ODPOWIEDŹ NR 3 NA ZAPYTANIA DO SIWZ

Zamawiający, zgodnie z art. 38 ust. 2 ustawy Prawo zamówień publicznych (Dz. U. z 2017r. poz.1579 z późn. zm.) informuje, że w dniu 1 luty br. do tut. urzędu wpłynęły zapytania do SIWZ:

Suchy jastrych SJ - 2x12,5 DFIR/PD-F

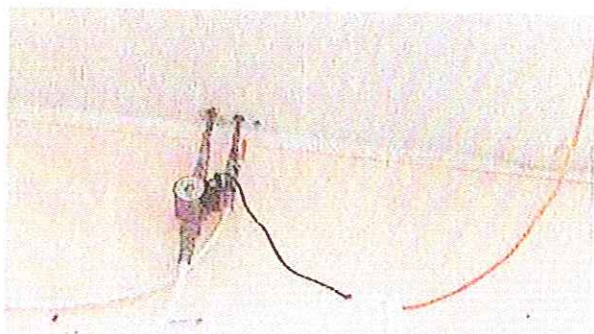
5. Proszę również o doprecyzowanie zapisów dotyczących poddasza w części starej budynku z opisu wynika, iż na poddaszu budynku znajdowały się pierwotnie pomieszczenia służbowe, natomiast stan faktyczny pokazuje iż do dnia dzisiejszego znajdują się tam pomieszczenia mieszkalne. Proszę o informację czy osoby zamieszkujące poddasze budynku będą na okres remontu przeniesione do mieszkań zastępczych. W planowanych robotach jest wykonanie suchego jastrychu REI 60 rysunek A2.0, który pokazuje wykonanie jastrychu od góry na stropie co w stanie faktycznym (pomieszczenia zamieszkiwane) nie jest możliwe do wykonania. Proszę o wyjaśnienie w jaki sposób Wykonawca ma wykonać zabezpieczenie z suchego jastrychu REI 60?

Odpowiedź: Zabezpieczenie ppoż. stropu należy wykonać zgodnie z projektem. Lokale sukcesywnie będą udostępniane.

Suchy jastrych:

klasa odporności ogniowej REI 60

podkład pod posadzkę z płyt typu DFIR o grub. 2 x 12,5 mm na podłożu drewnianym

Elementy suchego jastrychu np:
